OPPOSIZIONE/OSSERVAZIONI

OGGETTO: "Stazione elettrica 220/150 kv di Montesano e dei raccordi aereo/cavo per la connessione alla RTN", in comune di Montesano sulla Marcellana (SA)" cod. 3582.

Procedimento di " Verifica di assoggettabilità alla VIA

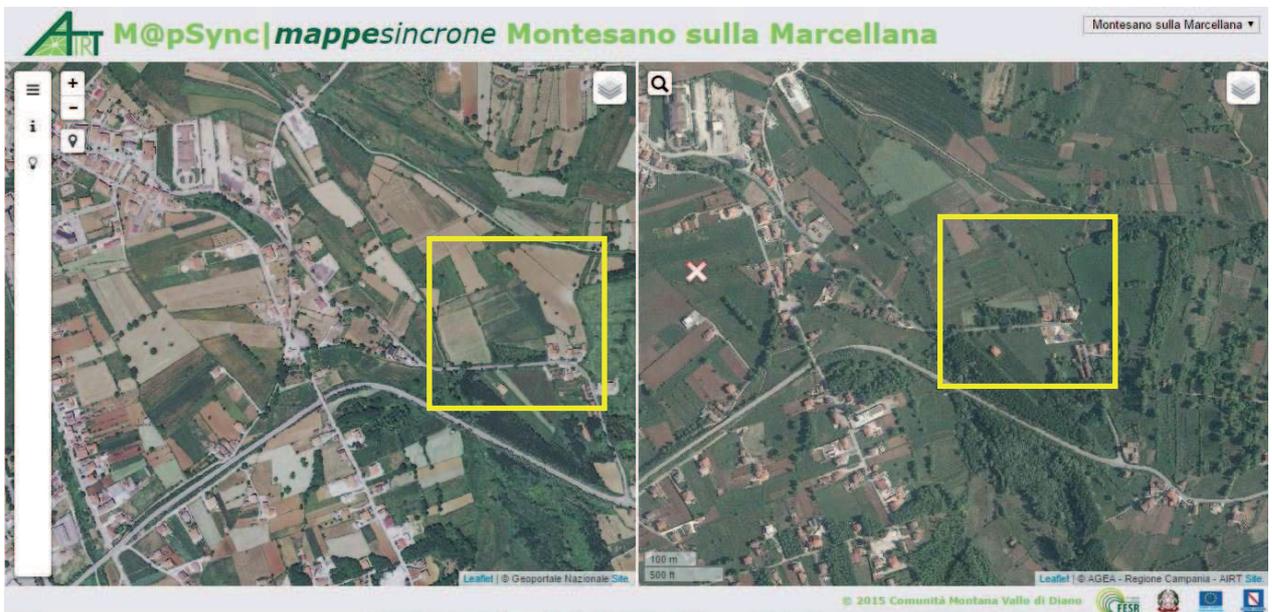
Utilizzando varie risorse disponibili sulla rete internet e di libera consultazione, è stato possibile ricostruire come l'area si presentasse prima dell'inizio dei lavori per la realizzazione della Stazione Elettrica (lavori che allo stato risultano fermi) e, soprattutto, come l'area è diventata anche solo in seguito alla realizzazione di una parte delle opere relative alla stazione elettrica Terna.

E' stato possibile, inoltre, constatare come allo stato appaia l'area trasformata rispetto al contesto nella quale è inserita.

Come è possibile vedere, la zona oggetto della proposta progettuale di cui alla presente relazione è una zona sostanzialmente agricola che si trova nelle vicinanze dell'abitato di Montesano Scalo. Nell'immagine reperita sul sito della Comunità Montana "Vallo di Diano" è stato possibile confrontare, poi, la situazione all'anno 2006 (a sinistra) e la situazione agli inizi dell'anno 2011 (a destra). La circostanza è confermata dalla foto anno 2017, scattata da via S. Barbara in Montesano Capoluogo (a una distanza di circa 10 km in linea d'aria dalla località Pantanelle), che dimostra ancora di più come la proposta progettuale vada ad interessare una zona troppo vicina al centro abitato di Montesano Scalo e a vocazione agricola. Inoltre, è dimostrato come l'entità

dell'opera vada a creare un notevole impatto visivo, dato che è ben visibile da Montesano Capoluogo, centro storico del comune.

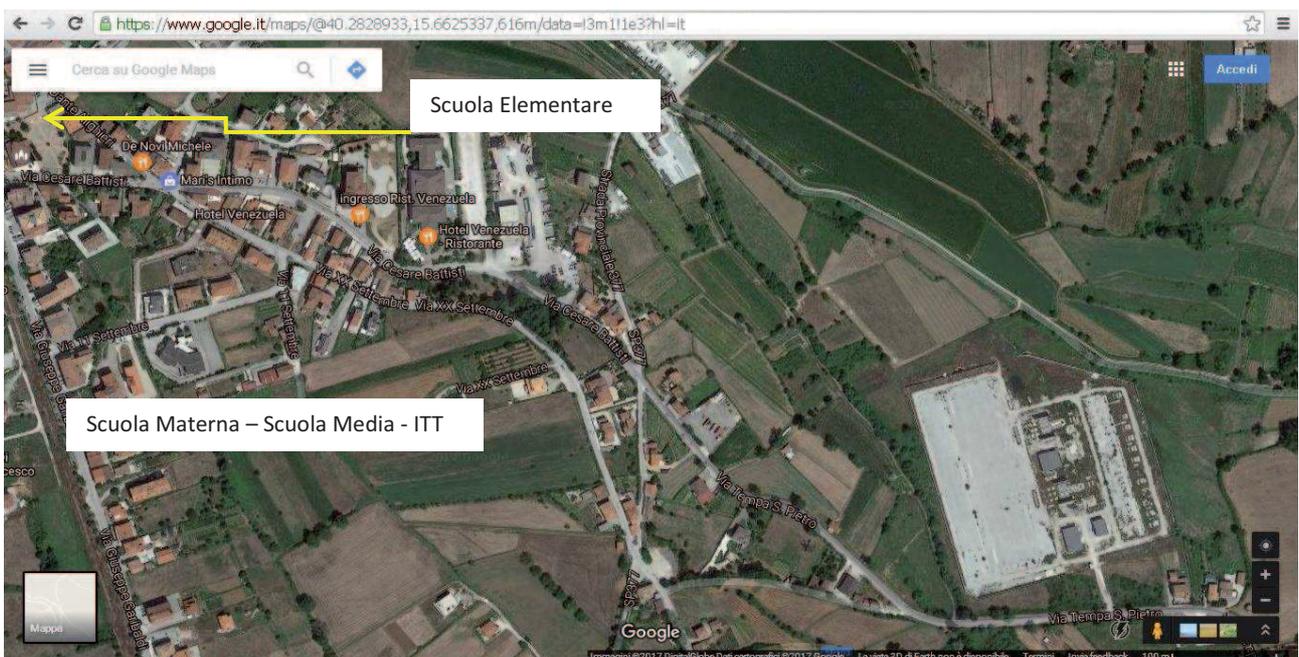
L'area oggetto della proposta progettuale cosiddetta "riduttiva" della Terna S.p.A., dal punto di vista dello sviluppo si presenta pressoché pianeggiante e caratterizzata dalla presenza di numerosi campi coltivati, rari alberi di medio – alto fusto, vicinanza alla ex SS 103 nonché adiacenza alla via San Pietro. Come già accennato, sono presenti il torrente Pantanelle e il canale Imperatore.

La zona nella quale l'area ricade è denominata "Pantanelle" proprio perché in tempi passati soggetta alla presenza di acquitrini o, comunque, straripamenti dei corsi d'acqua presenti con conseguente allagamento dei terreni circostanti.

Tale situazione, dato il tracciato dei due corsi d'acqua prima detti, è presente ancora oggi in quanto non è presente nessuna opera di difesa dagli straripamenti.
